**Avis de la mission régionale d'autorité environnementale
sur la mise en compatibilité du plan local d'urbanisme
(PLU) de Saint-Jean-de-Maurienne (73) en lien avec la
déclaration de projet d'extension de la carrière du
Rocheray, portée par la Communauté de communes
Cœur de Maurienne Arvan (3CMA)**

Avis n° 2026-ARA-AUPP-1873-N18583

Avis du 3 septembre 2026

Figure 2: Règlement graphique actuel et futur du PLU (source : rapport additif, pages 26 et 30)

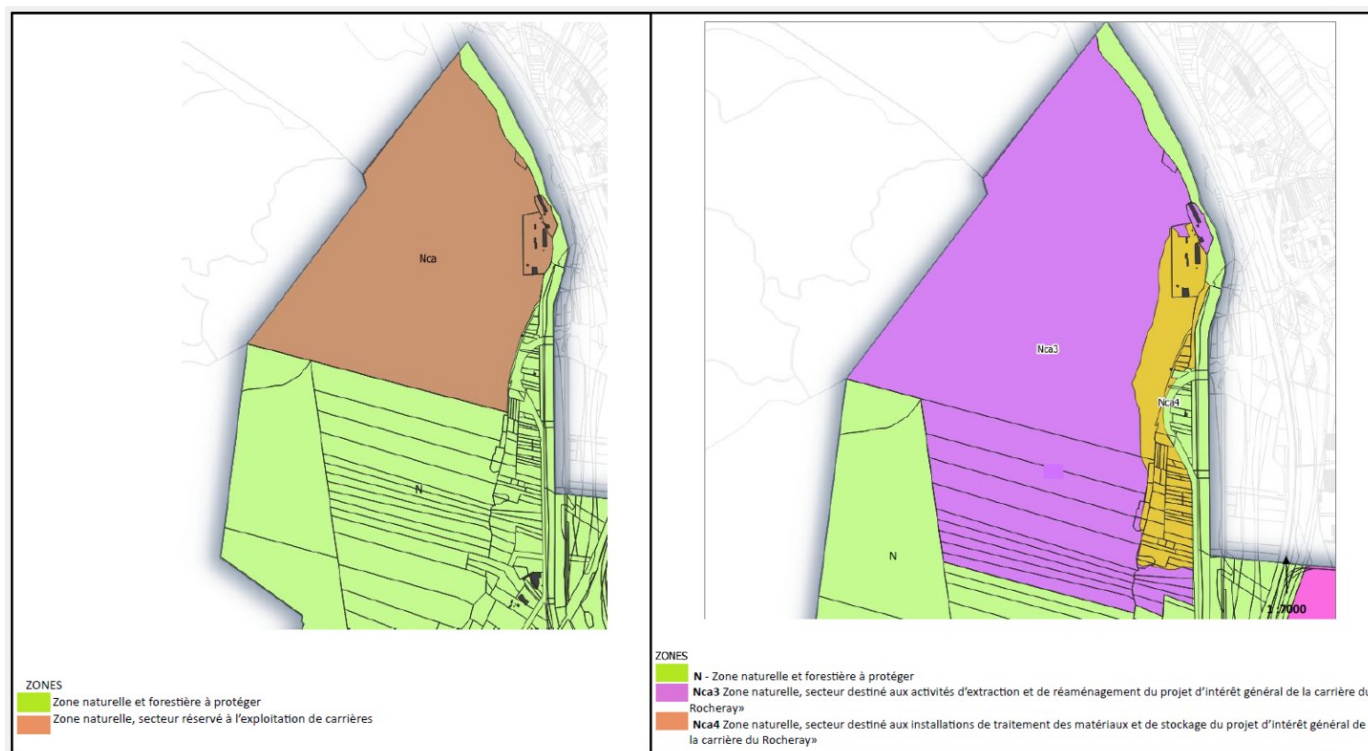
Afin de pouvoir mettre en œuvre ce projet, le PLU doit être mis en compatibilité. Il est prévu d'une part de modifier le règlement graphique en créant des secteurs Nca3 (secteur destiné aux activités d'extraction et de réaménagement du projet d'intérêt général de la carrière du Rocheray) et Nca4 (secteur destiné aux installations de traitement des matériaux et de stockage du projet d'intérêt général de la carrière du Rocheray). 50,77 hectares classés en Nca et 26,12 hectares classés en N seront reclassés en Nca3 (67,8 hectares) et en Nca4 (9,2 hectares). D'autre part, le règlement écrit sera modifié afin d'ajouter des dispositions relatives aux nouvelles zones Nca3 et Nca4.

Figure 3: Synthèse des enjeux paysagers (Évaluation environnementale page 50)

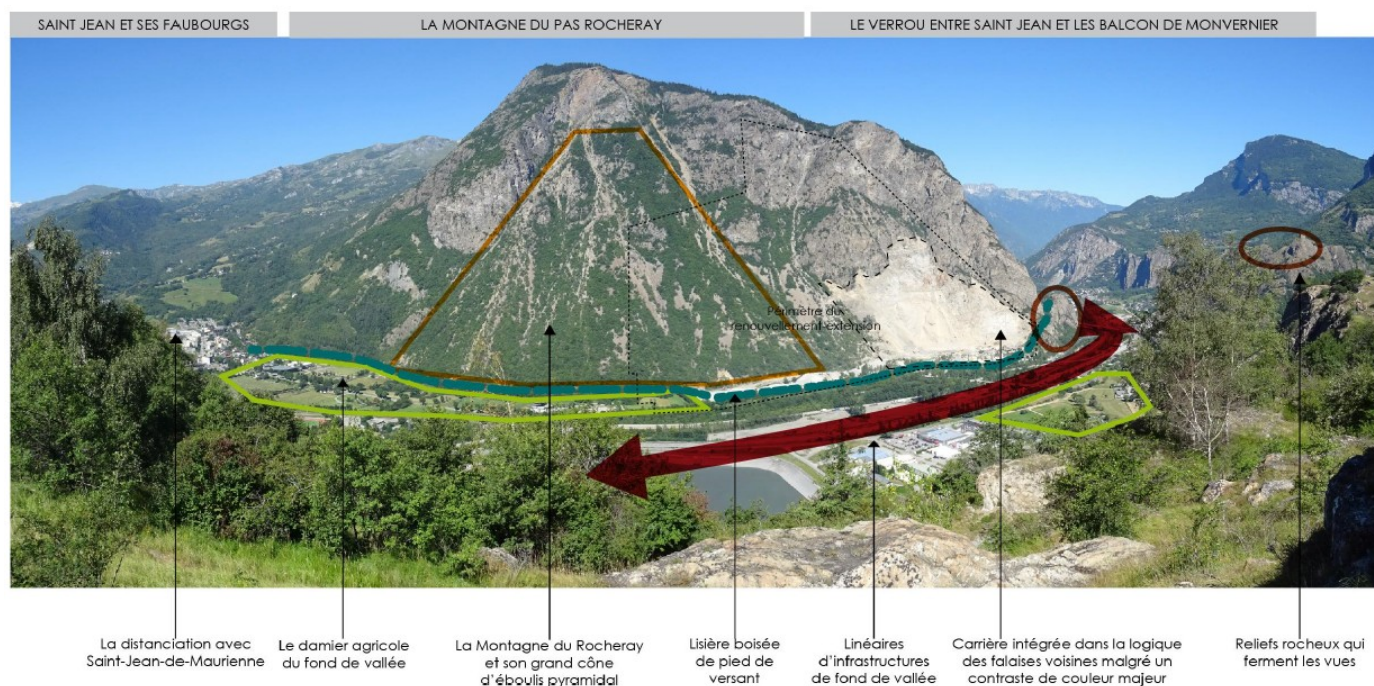
L'évaluation environnementale de la mise en compatibilité du PLU reprend des mesures ERC issues de l'étude d'impact du projet. Ainsi, comme mesure d'évitement, il est inscrit dans le règlement écrit que « les franges boisées doivent être préservées le long de la route départementale dans la limite des contraintes techniques ». De plus, il est notamment proposé comme mesure de réduction, la remise en état progressive du site, en suivant le phasage décrit dans les pages 179 à 181 de l'évaluation environnementale. Cependant, sa traduction dans le règlement du PLU reste insuffisante, très floue et peu contraignante puisque le PLU permet la remise en état progressive du site mais ne l'impose pas¹⁸. De façon générale, l'efficacité réelle des mesures ERC n'est pas démontrée. Des photomontages et / ou des coupes paysagères permettraient de considérer leur portée de façon plus appropriée.

- **d'évaluer l'efficacité réelle de la mise en application des mesures ERC, notamment via la présentation de photomontages et / ou de coupes paysagères et le cas échéant les renforcer pour assurer cette efficacité réelle.**
- **d'intégrer la traduction des mesures ERC concernant la remise en état du site dans leur exigence et leur détail, dans les pièces opposables du PLU, afin de s'assurer qu'elles soient réellement mises en œuvre ;**
